**Vyžádání k existenci sítí
provozovaných společností
Veolia Energie ČR, a.s.**

Název akce:	Demolice MŠ Chruštinova	
Lokalizační údaje:	Okres:	Ostrava-město
	Obec:	Ostrava
	Název k.ú.:	Záběh nad Odrou
Zájmové území:	Vymezeno v situaci uvedené v příloze	
Kontaktní osoba:	Ing. Ondřej Kučera	
Kontaktní údaje: tel., e-mail	731967662, kuca@inprosfm.cz	
Platnost vyžádání:	1 rok ode dne vyhotovení 15.06.2020

Příloha .1

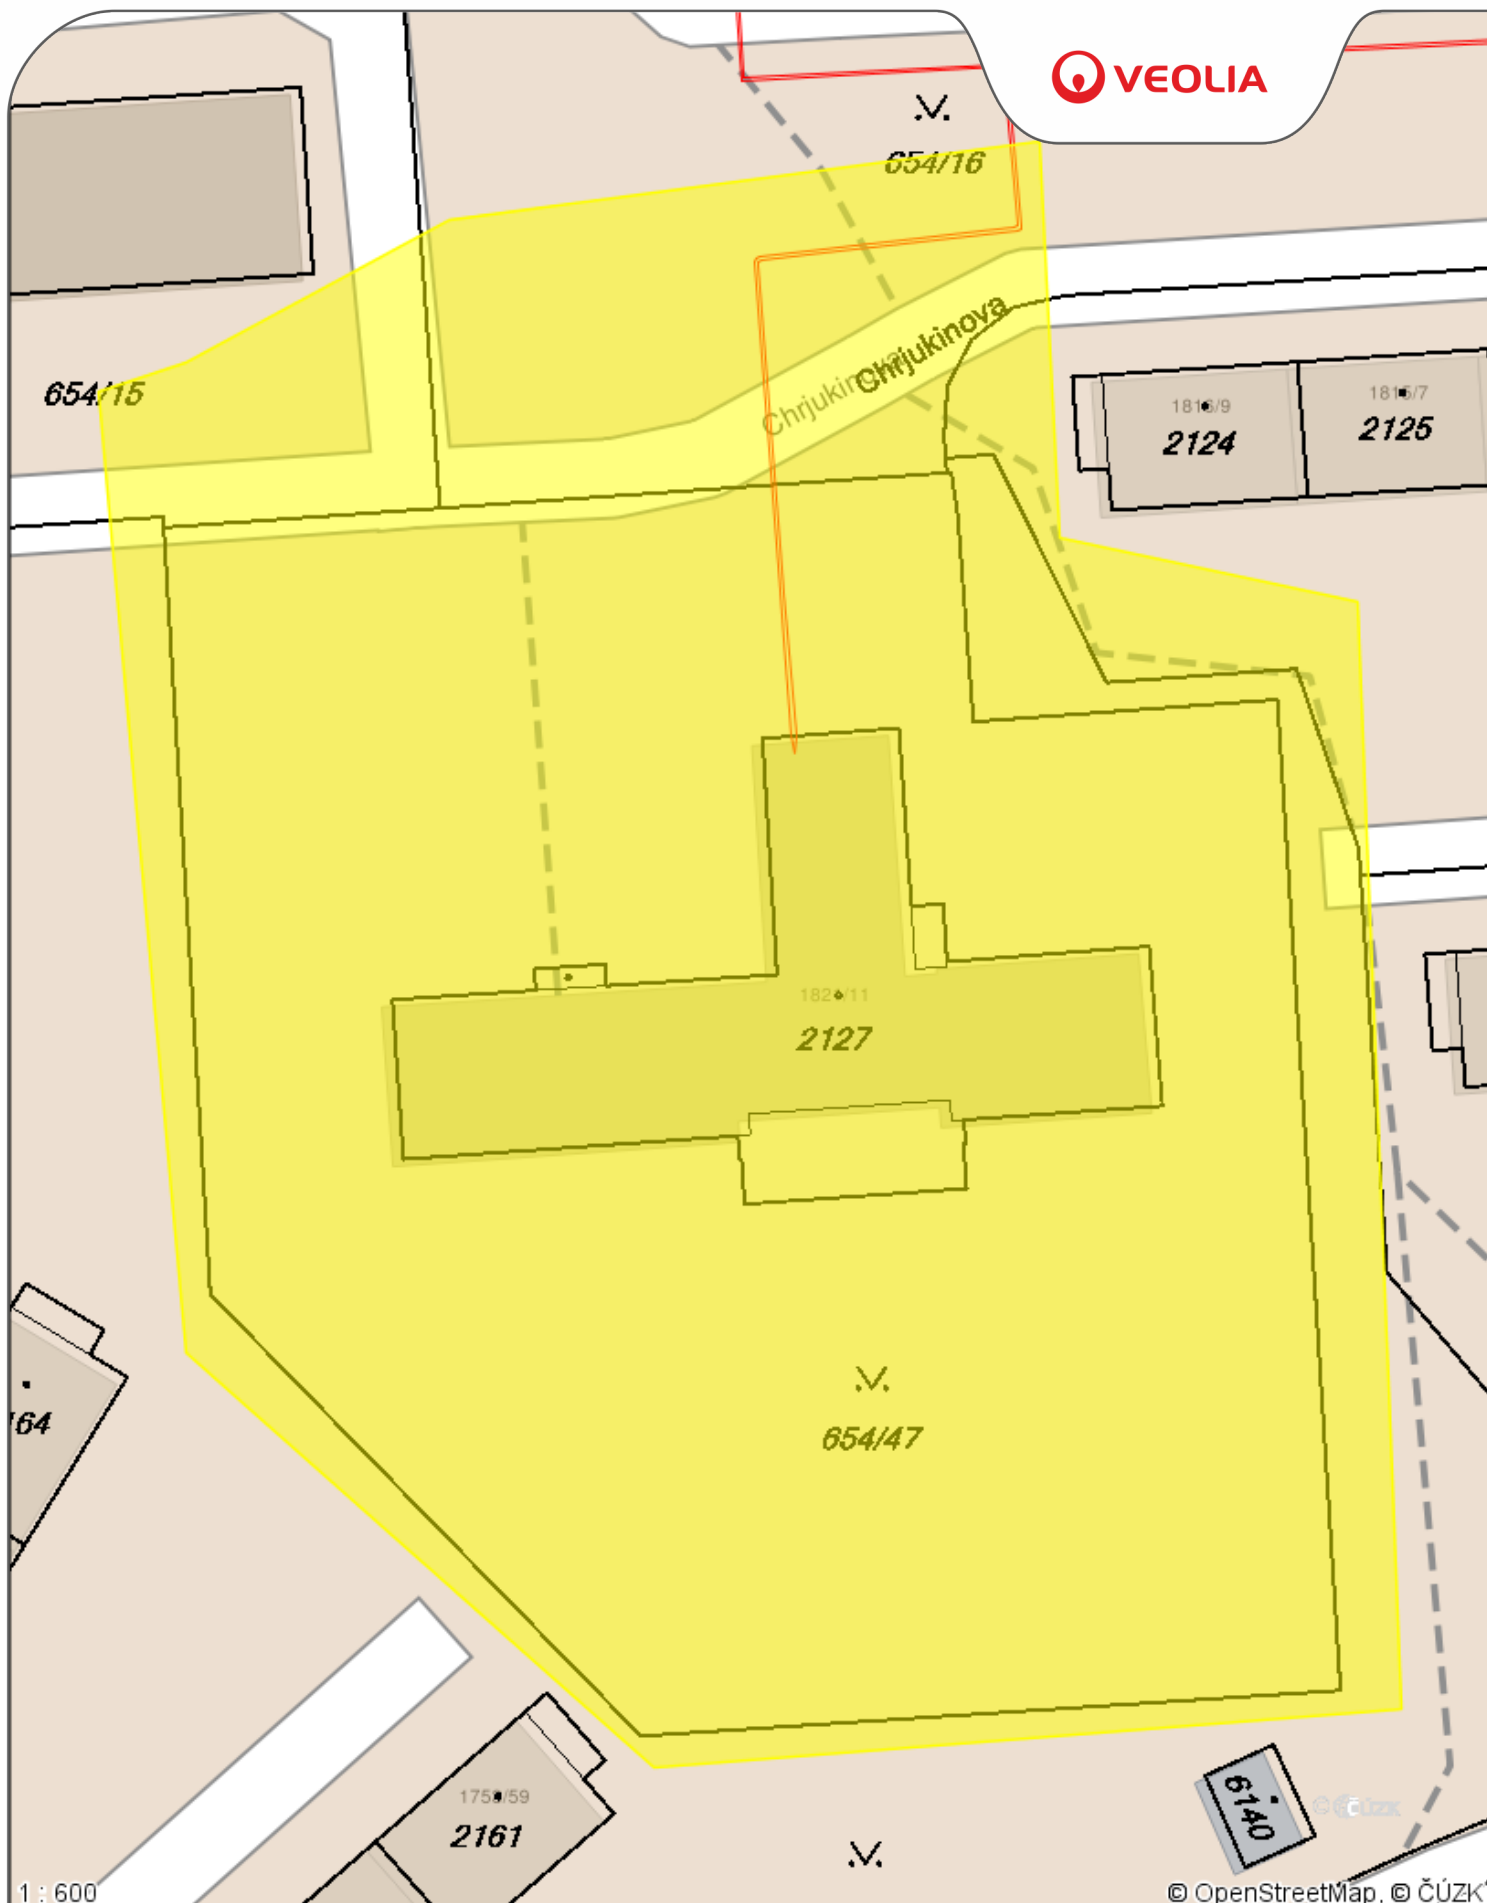
Dle vámi předložené situace s vyznačeným zájmovým územím dojde k dotčení podzemních v ŽB kanálu uložených sekundárních rozvodů tepla, které se nachází v majetku Veolia Energie R, a.s.

Žádáme o předložení projektové dokumentace s doplněním našich sítí ke schválení a to - vedoucímu sektoru Ostrava-Poruba, Jižní město - Ing. Masnému (e-mail radim.masny@veolia.com, mobil 606 782 032). K tomu si můžete vyžádat podklady u Ing. Černochové – tel. 596 904 624, mobil 601 117 798.

- Při souběhu nebo křížení požadujeme respektovat zákonné ochranné pásmo tepelného zaizolování, tzn. zajistit odstup min. 2,5 m od jeho vnější hrany. Křížení pak požadujeme vést kolmo, mimo tělesa tepelných kompenzátorů, šachtic a nahlížecích otvorů s tím, že nové nebo předkládané vedení je nutné uložit do chráněky určené k ochraně proti mechanickému poškození a vyšší teplotě, která v případě havárie a úniku topného média, může dosáhnout u horkovodu teploty 160°C a u parovodu 185°C. Délka chráněky musí při křížení přesahovat o minimálně 1 m před dorysný okraj tepelného vedení na obě strany. Při souběhu doporučujeme použít chráněku ve vzdálenosti 0,5 až 1 metru od okraje tepelného vedení. a to s přesahem 1 m na každou stranu od vnější hrany našeho tepelného kanálu, resp. předizolovaného potrubí. Pro plynové potrubí požadujeme splnit povinná opatření dle platné legislativy pro umístění plynového vedení v blízkosti podzemních polouzavřených dutých prostor. Při pracích v ochranném pásmu požadujeme dodržení SN 73 6006 - Výstražné fólie k identifikaci podzemních vedení technického vybavení.

U podmínky dodržení SN 736005 upozorujeme na skutečnost, že tepelné vedení v podkladech Veolie není zaměřeno, ale pouze zakresleno. Přesnou polohu lze určit pouze sondážními výkopy s jejich následným zaměřením.
